# STATUTÁRNÍ MĚSTO OPAVA

## **Dodatečné informace I. k zadávacím podmínkám veřejné zakázky malého rozsahu s názvem „Minigolf“**

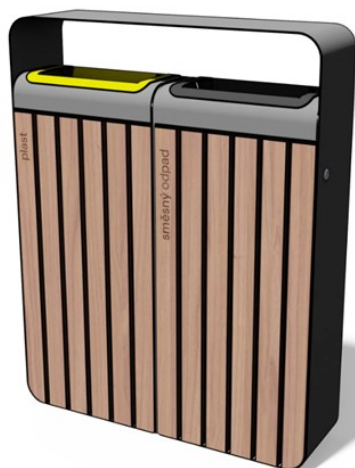
Poprosíme jen o vysvětlení ohledně minigolfových drah. Drahy budou přivezené na místo v podobě menších částí, větších kusů nebo již poskládané a montáž bude probíhat jen na místo určení? Jednalo se nám jen o vysvětlení položky Montáž nových minigolfových drah včetně přemístění do 100m dle PD.

Minigolfové dráhy budou přivezené jako prefabrikované výrobky v jednom celku a budou složeny v místě samém, předpoklad ve vzdálenosti do 100 m od vlastního areálu (parkoviště před koupalištěm apod.). Vybraný zhotovitel dráhy přepraví na předem připravené patky, kde budou uloženy do maltového lože.
